改善箇所説明②

基準不適合発生箇所

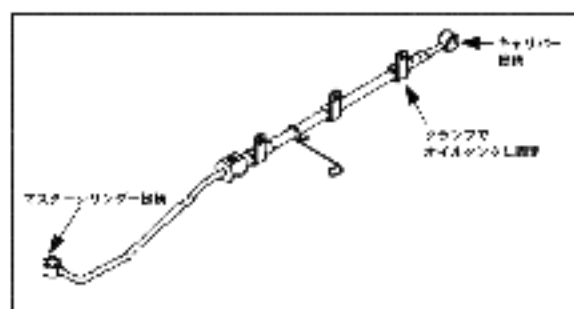
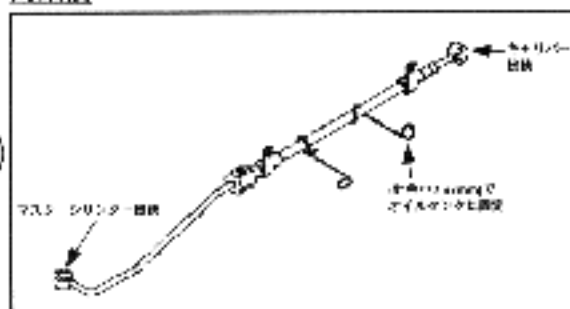
後輪ブレーキホースの車体への取付方法が不適切なため、そのままの状態で使用を続けると走行中の振動により当該ホースが損傷し、最悪の場合、ブレーキ液が漏れて制動力が低下するおそれがある。

全車両、当該ブレーキホース及びクランプを対策品に交換する。

未対策品は、オイルタンク左下取り付け用に固定用クランプが取り付けられているのに対し、対策品は直径 2.67mm の針金が用いられている。
